工程指示 / 要求簡箋(E.I.)

工程指示編號：EI / 3759 / 21 修改版次： D
 工程編號 : J - 852 工程名稱 : 亞皆老街中電
 工程項目 : 平台 G/F 趟摺門 Schuco 訂鋁料及配件 (確認)
 收件人 : 生統 / 峰少 / Maggie 發件人 : Ant Yeung 日期 : 08/11/2021

TITLE :
 ELEVATION & PART PLAN
 FOR GLASS WALL(G/F)

DWG NO. : J852-PGW-4512 REV. : B

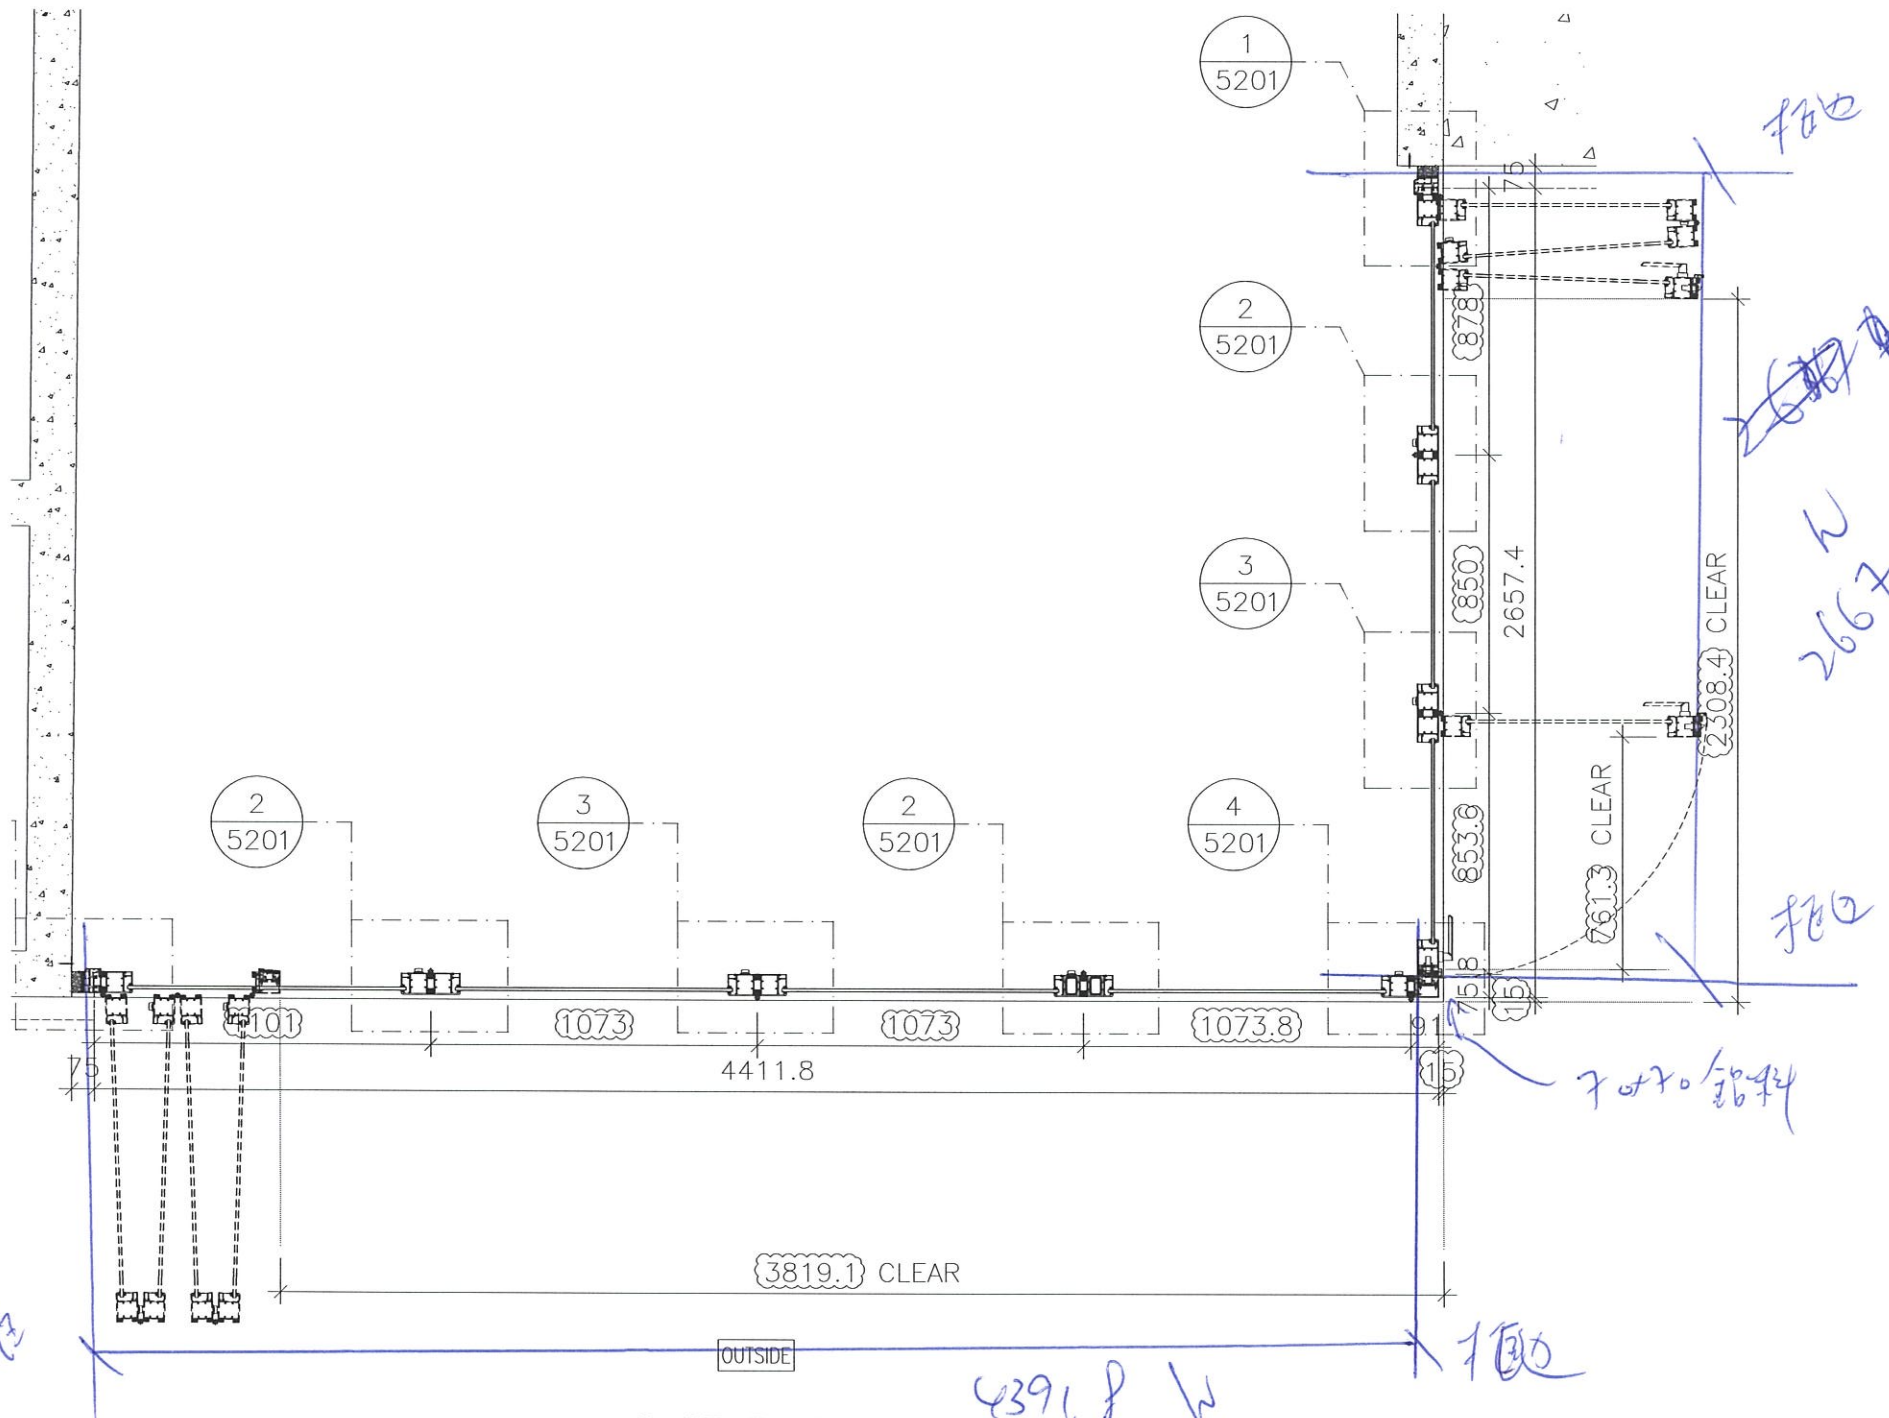
D 版：早前報價有誤，按此修改的報價訂料，附 AI/CL 一套 3+4

此位置有 2 幅趟摺門 Schuco 90 度碰 (3 扇+4 扇)，請訂購和生產

1. 4 扇+3 扇 (90 度碰)
2. 此門尺寸 4 扇 (約 4502 寬 x 高於 3000) ; 3 扇
3. 玻璃厚度 8 mm
4. 見附 CAD

5. 顏色 送紫東噴 UCT201498XL(A)-3 灰色

是有中隔，個個是

PART PLAN A

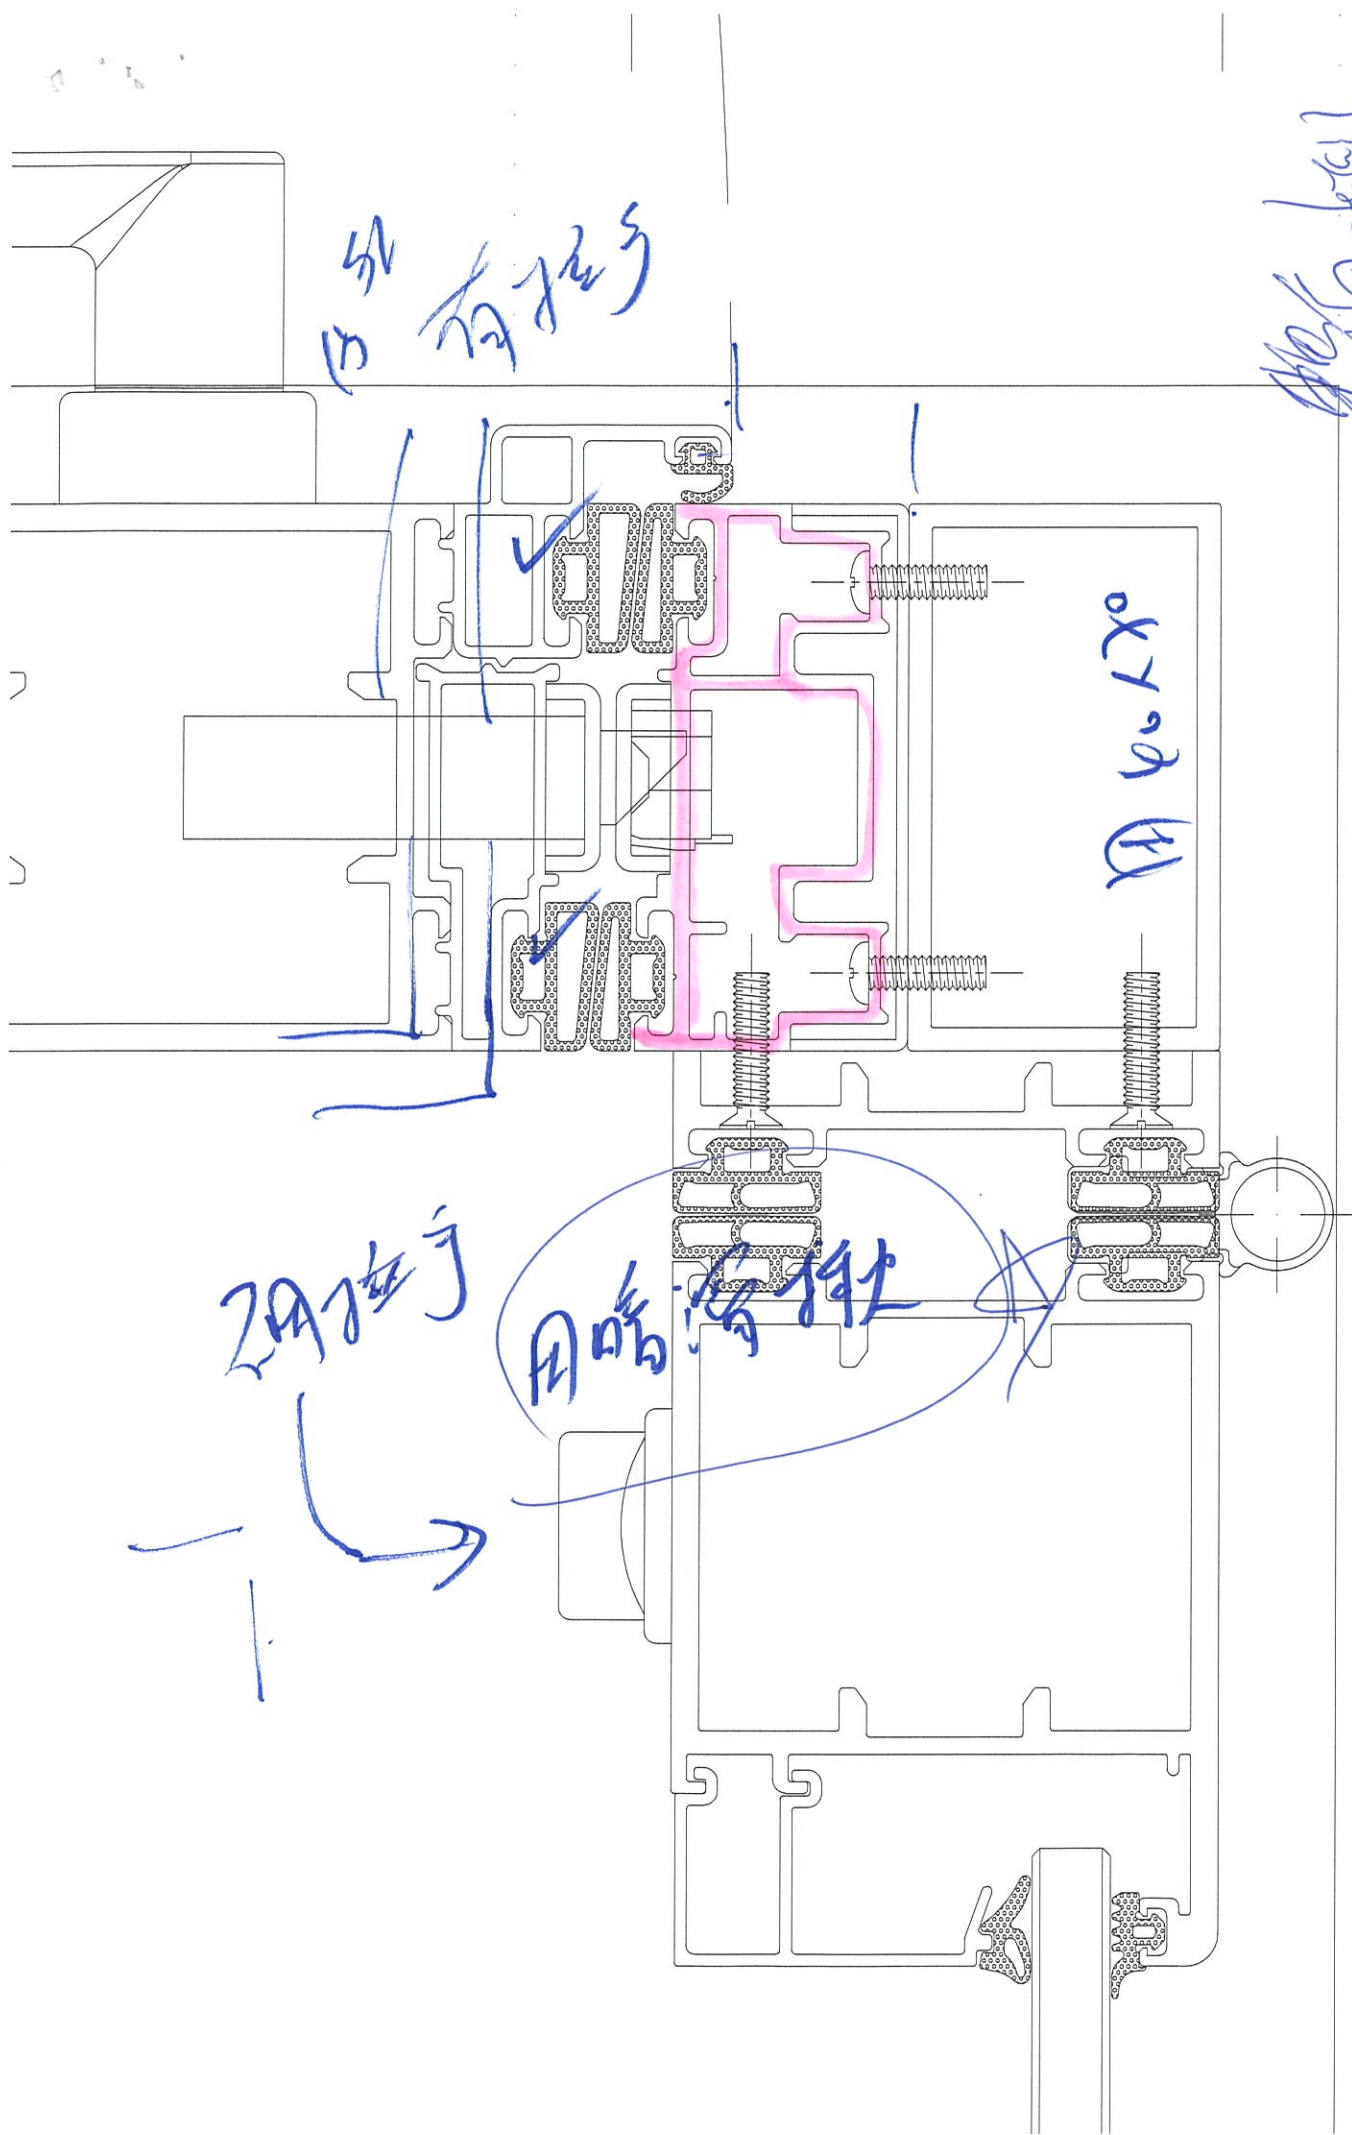
5/15 有抽气

2A抽气

用暗销抽气
